## **Høyringsfråsegn til søknader om løyve til å byggje 13 småkraftverk i Kvinnherad, Jondal og Ullensvang**

Vi viser til brev 11. april 2013 frå Norges vassdrags- og energidirektorat (NVE) om 13 småkraftverk i "Folgefonnaapakken". NVE ber her høyringspartane om å vurdere kvar sak for seg, men òg alle sakene samla. I høyringsbrevet går det fram at sistnemnde punkt gjeld omsynet til vurdering av samla belastning for området og felles handsaming av dei tretten omsøkte prosjekta. NVE er konsesjonsmyndigheit for tolv av prosjekta, medan Hordaland fylkeskommune har myndigheit til å avgjera søknaden om Auno minikraftverk.

**Figur 1** Illustrasjon av samla verknaden av Børsdalen kraftverk og Valedalen kraftverk på INON-sone 1.

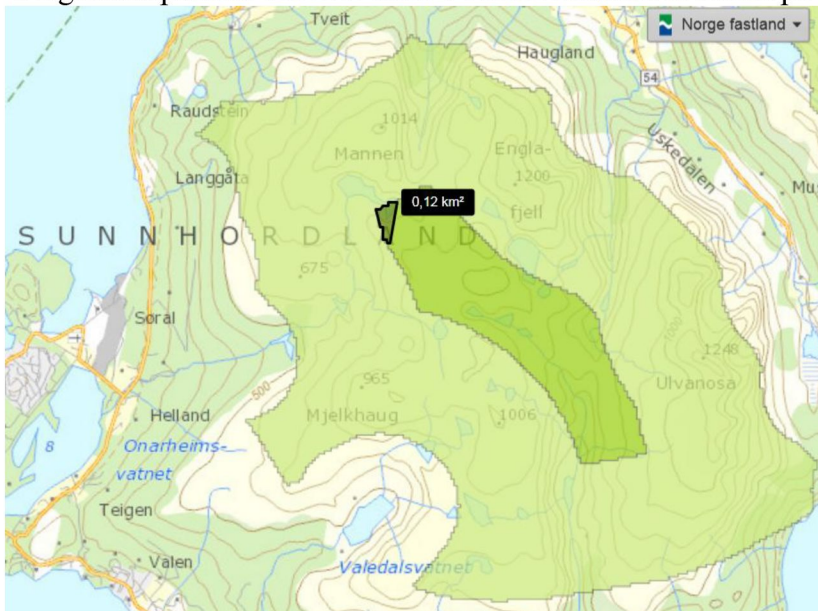
Inngrepet ved Sitautevatnet til Småstølvatnet medfører ein reduksjon i same INON-soneområde som den planlagte utbygginga i Børsdalselva med tilhørende inngrep i Kvanngrødtjørn og Fagerdalsvatnet. I vurderinga av INON-reduksjon her må ein sjå desse to prosjekta under eitt. Dette må også vektleggjast i den samla vurderinga av prosjekta i "Følgefonnapakken". INON-sone 1 i dette området er samla på 7 km<sup>2</sup> før inngrepet.

Sjølv om noko av INON-sone 1 vert tilbakeført til INON-sone 2, så er reduksjon av INON-sone 1 som følgje av planlagte inngrepa i tilknytning til Børsdalselva og Valedalen kraftverk på om lag 0,12 km<sup>2</sup> (jf. figur 1). Dette utgjer ein reduksjon på om lag 98%. Tek vi omsyn til oppdaterte data etter 2008 vil gjenverande INON-sone 1 på om lag 0,12 km<sup>2</sup> verta ytterlegare redusert som følgje av eksisterande traktorvegen til Svidhaug.
